**Demande d'engagements et d'informations complémentaires  
concernant le projet de parc éolien Canton MacNider sur le  
territoire de la municipalité régionale de comté de La Matapédia  
par Parc éolien Canton MacNider s.e.c.**

**Dossier 3211-12-259**

**Le 26 septembre 2025**

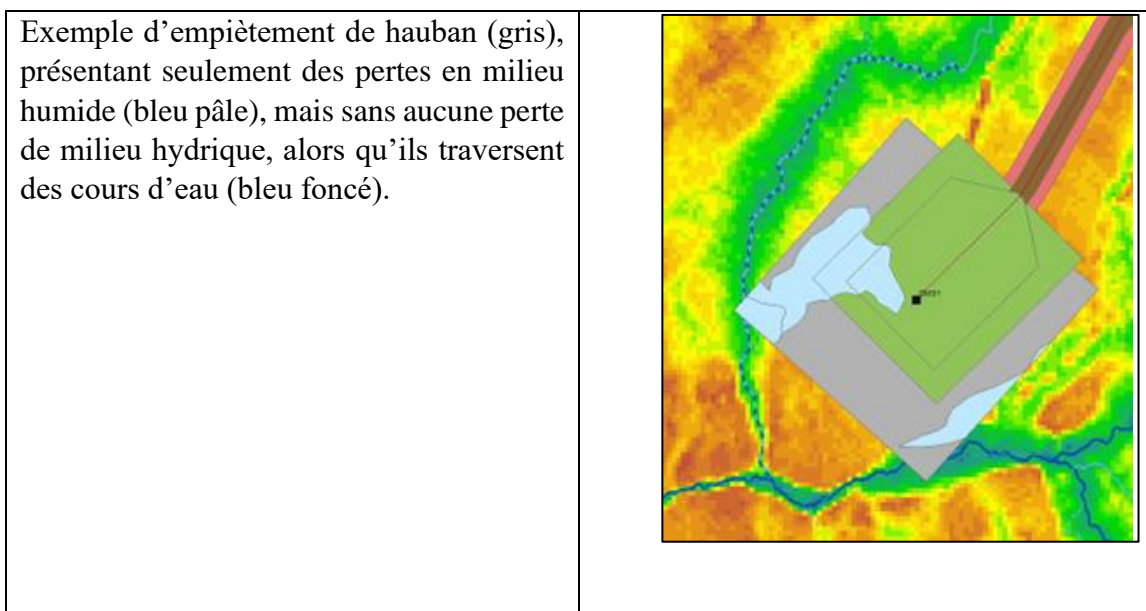
En tout temps l'initiateur doit mettre en application l'approche « éviter-minimiser ». Afin de minimiser les pertes engendrées par le projet, l'initiateur doit s'assurer d'installer les structures engendrant la plus petite emprise sur l'habitat du poisson. Par exemple, l'installation d'un pont en arche permet de conserver intact le lit du cours d'eau, comparativement à l'installation d'un ponceau. Dans cette approche, les ponceaux doubles sont à proscrire.

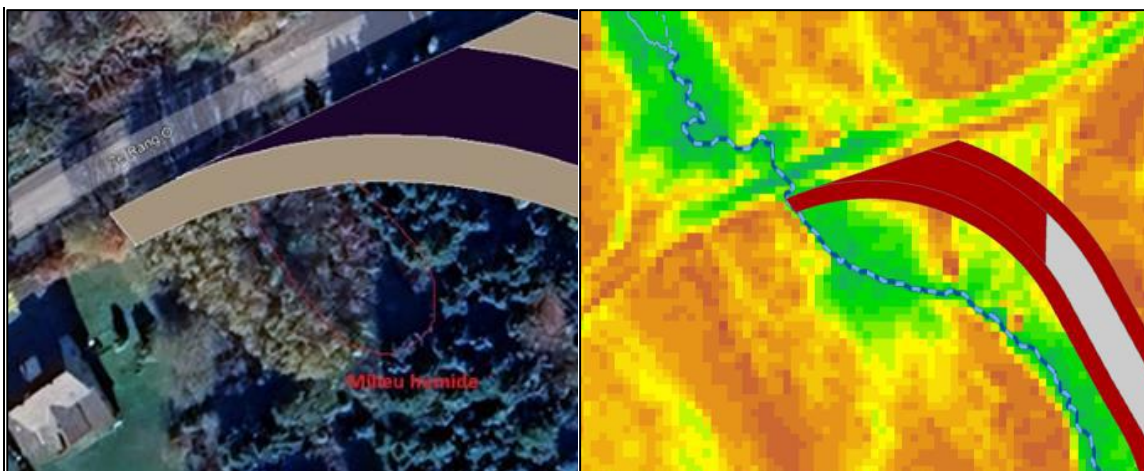
**QC - 29** Certaines aires d'haban et d'éolienne comporteraient des empiètements dans les cours d'eau sans qu'une superficie de perte de littoral n'y soit associée (voir figure ci-bas). Les secteurs concernés sont les éoliennes CM12, CM13, CM17, CM18, CM25, CM26, CM27, CM28, CM29, CM30, CM31 et CM32.

Le chemin d'accès du 7<sup>e</sup> rang (-67, 847; 48, 6435) (voir figure ci-bas) affecterait un milieu hydrique.

Empiètement dans un milieu hydrique tel qu’observable sur les photos satellitaires et les produits hydrographiques issus du Lidar.
